## Bescheid

**über die Änderung und Ergänzung der  
allgemeinen bauaufsichtlichen Zulassung  
vom 20. November 2015**

**Z-33.43-61**

**Wärmedämm-Verbundsysteme mit angedübeltem und angeklebtem Wärmedämmstoff**

Anlage 10

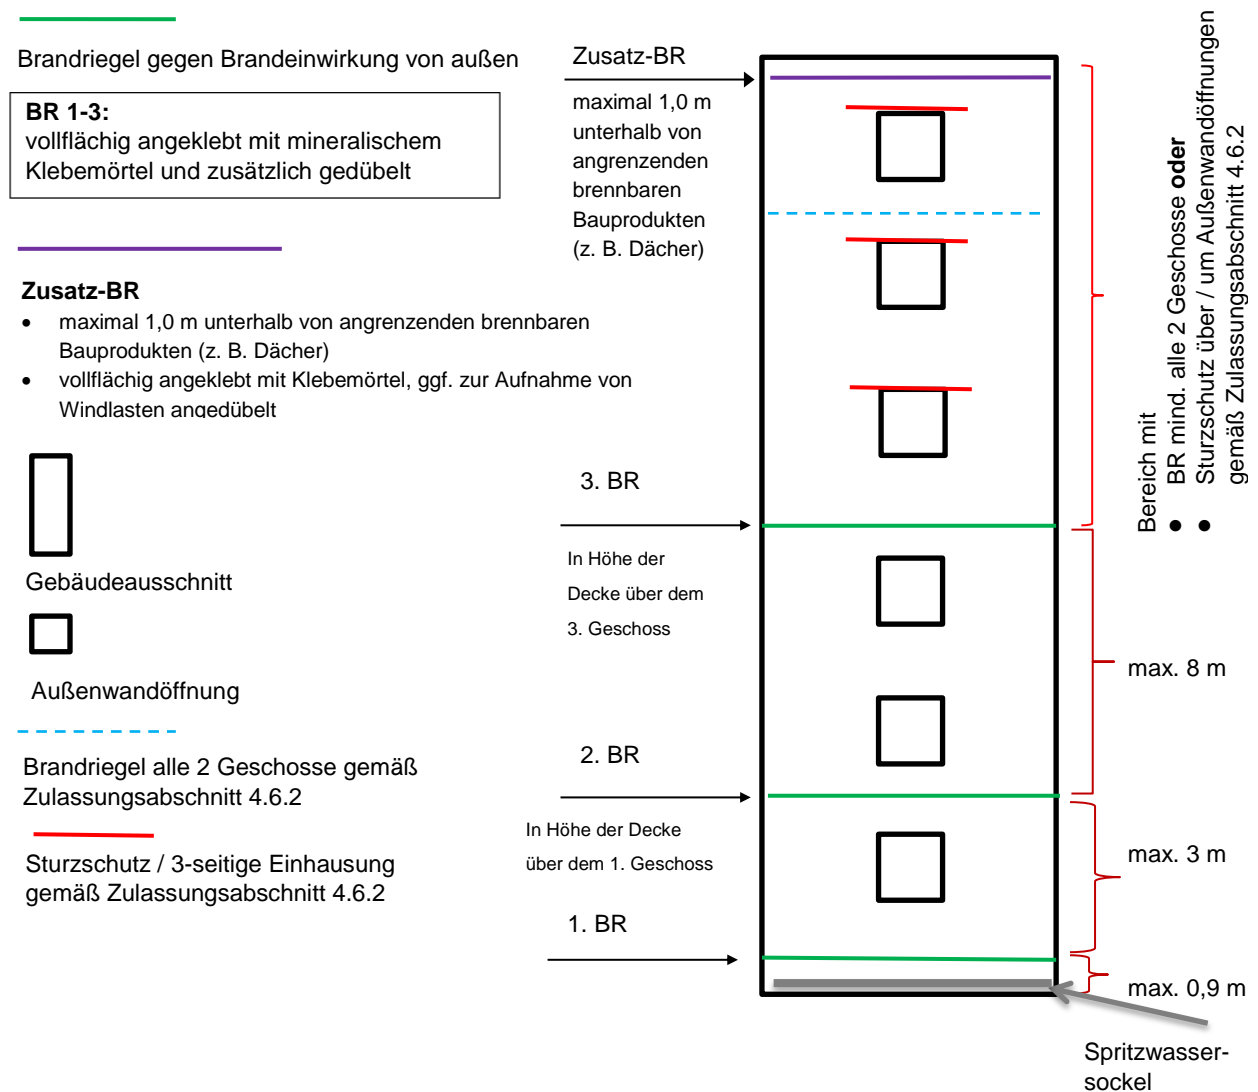
4.11.1 Für schwerentflammbare WDVS mit bis zu 300 mm dicken EPS-Platten müssen zusätzlich zu den in Abschnitt 4.6.2 enthaltenen Bestimmungen folgende konstruktiven Maßnahmen gegen eine Brandeinwirkung von außen ausgeführt werden (siehe Anlage 10):

1. ein Brandriegel an der Unterkante des WDVS bzw. maximal 90 cm über Geländeoberkante oder genutzten angrenzenden horizontalen Gebäudeteilen (z. B. Parkdächer u. a.),

2. ein Brandriegel in Höhe der Decke des 1. Geschosses über Geländeoberkante oder angrenzenden horizontalen Gebäudeteilen nach Nr. 1, jedoch zu dem darunter angeordneten Brandriegel mit einem Achsabstand von nicht mehr als 3 m. Bei größeren Abständen sind zusätzliche Brandriegel einzubauen.

3. ein Brandriegel in Höhe der Decke des 3. Geschosses über Geländeoberkante oder angrenzender horizontaler Gebäudeteile nach Nr. 1, jedoch zu dem darunter angeordneten Brandriegel mit einem Achsabstand von nicht mehr als 8 m. Bei größeren Abständen sind zusätzliche Brandriegel einzubauen.

4. weitere Brandriegel an Übergängen der Außenwand zu horizontalen Flächen (z. B. Durchgänge, -fahrten, Arkaden), soweit diese in dem durch einen Brand von außen beanspruchten Bereich des 1. bis 3. Geschosses liegen.

- Höhe  $\geq 200$  mm,
- nichtbrennbare Mineralwolle-Lamellenstreifen, Baustoffklasse A1 oder A2 nach DIN 4102-1 bzw. Klasse A1 oder A2 - s1,d0 nach DIN EN 13501-1, nicht glimmend, aus Steinfasern mit einem Schmelzpunkt von mindestens 1000 °C geprüft nach DIN 4102-17, mit einer Rohdichte zwischen 60 und 100 kg/m<sup>3</sup>,

- mit mineralischem Klebemörtel (Bindemittel: Kalk und/oder Zement) vollflächig angeklebt und
- zusätzlich mit WDVS-Dübeln angedübelt (entweder durch den bewehrten Unterputz hindurch, oberflächenbündig unter dem bewehrten Unterputz oder im Mineralwolle-Lamellendämmstoff versenkt),

- Verdübelung mit zugelassenen WDVS-Dübeln bestehend aus Dübelteller und Hülse aus Kunststoff sowie Spreizelement aus Stahl, Durchmesser des Dübeltellers  $\geq 60$  mm, Rand- und Zwischenabstände der Dübel: mindestens 10 cm nach oben und unten, maximal 15 cm zu den seitlichen Rändern eines Brandriegel-Streifenelements sowie maximal 45 cm zum benachbarten Dübel.

Weiterhin ist ein Brandriegel (wie vorstehend beschrieben) maximal 1,0 m unterhalb von angrenzenden brennbaren Bauprodukten (z. B. am oberen Abschluss des WDVS unterhalb eines Daches) in der Dämmebene des WDVS anzuordnen. Dieser Brandriegel ist mit einem Klebemörtel vollflächig anzukleben; eine zusätzliche Verdübelung mit zugelassenen WDVS-Dübeln ist jedoch nur auszuführen, wenn sie zur Aufnahme der Lasten aus Winddruck (Windsog) benötigt wird.

Die für schwerentflammbare WDVS mit max. 300 mm dicken EPS-Platten in Abschnitt 4.6.2 vorgeschriebenen Maßnahmen im Bereich von Außenwandöffnungen müssen erst oberhalb des Brandriegels nach Nr. 3 ausgeführt werden:

- Mindestdicke des Putzsystems (Schlussbeschichtung + Unterputz) entsprechend Abschnitt 4.6.2 und mindestens 4 mm, bei Ausführung vorgefertigter, klinkerartiger Putzteile ('Flachverblender') Dicke des Unterputzes  $\geq 4$  mm,
- an Gebäudeinnenecken sind in den bewehrten Unterputz Eckwinkel aus Glasfasergewebe, Flächengewicht  $\geq 280$  g/m<sup>2</sup> und Reißfestigkeit  $> 2,3$  kN/5 cm (im Anlieferungszustand) einzuarbeiten,
- Verwendung von EPS mit einer Rohdichte max. 25 kg/m<sup>3</sup> und
- Verwendung eines Armierungsgewebes mit einem Flächengewicht von  $\geq 150$  g/m<sup>2</sup>.
